出國報告（出國類別：洽公）

大林廠第 11 柴油加氫脫硫工場工程 泵浦採購監辦

服務機關：台灣中油股份有限公司

摘要

P-3101A/B 出廠檢查意見:

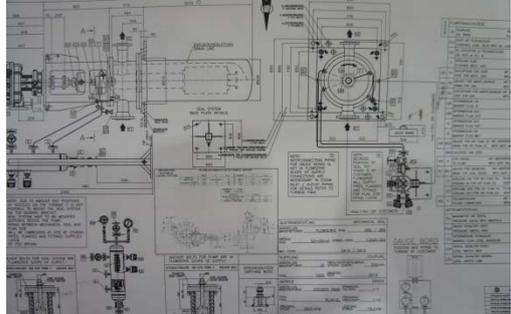
P-3101A Soil plate 尺寸與圖面不符。	P-3101B Soil plate 尺寸與圖面不符。
P-3101A Drain line 未正確安裝。	P-3101B Drain line 未正確安裝。
P-3101A/B 尚未安裝銘牌。	P-3101B 馬達底部法蘭面需清理。

結論: 由於 Flowserve 告知 Soil plate 重作需要八周時間，在與承包商內部討論後認為交期仍可以接受，經過催促後 Flowserve 預計 5 月 17 日可到料，並在 5 月 25 日前，提供相關修正照片，以利關閉 Punch 後，方可出貨。已要求承包商繼續追蹤。

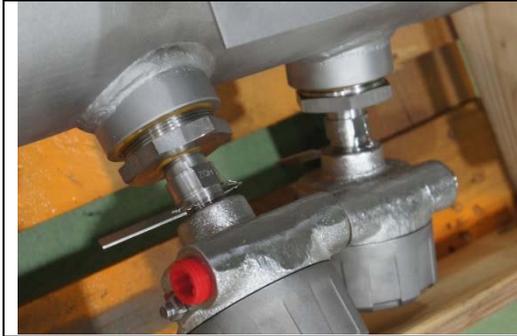
P-2201A/B 應使用 tuning fork type level switch 。

承包商確認未來將會在現場直接更換成 Tuning fork type 。（已同意）

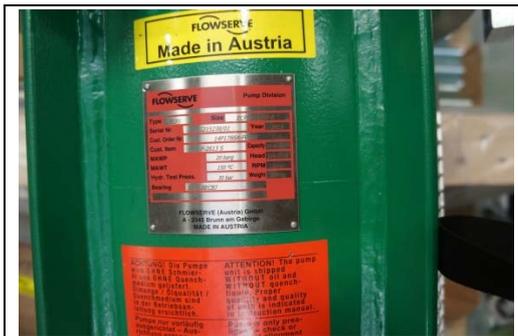
P-2201A/B 臨時盲法蘭需要被提供

確認臨時盲法蘭已提供。（已修正）
